AL·LEGACIONS DEL GRUP MUNICIPAL ALTERNATIVA D'UNITAT POPULAR AL PROJECTE DE REMODELACIÓ DE LA PLAÇA PEARSON

2. QUADRE DE MANTENIMENT PARCS I JARDINS – VEGETACIÓ

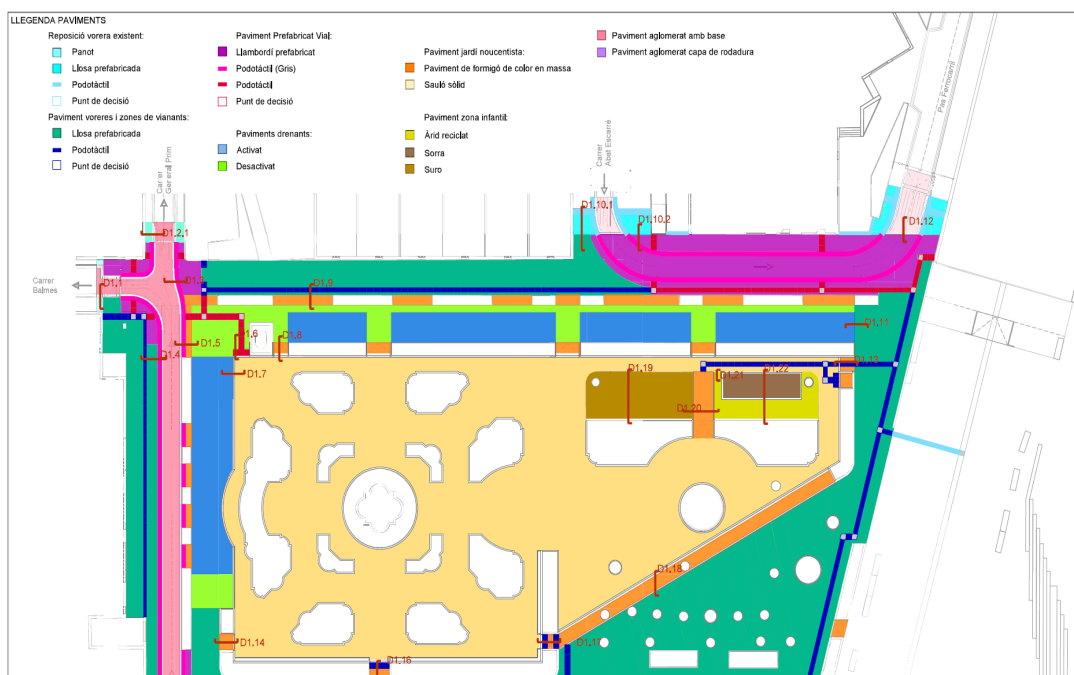
- **Demaneu que s'incorpori un calendari concret amb cada acció a desenvolupar pel manteniment de les arbustives i l'arbrat. A més, també cal canviar el redactat del quadre atès que consta "Parc de Ca n'Oriol" i no Plaça Pearson.**
- **Demaneu que el projecte deixi clar quines jardineres es mantenen i quines no.**
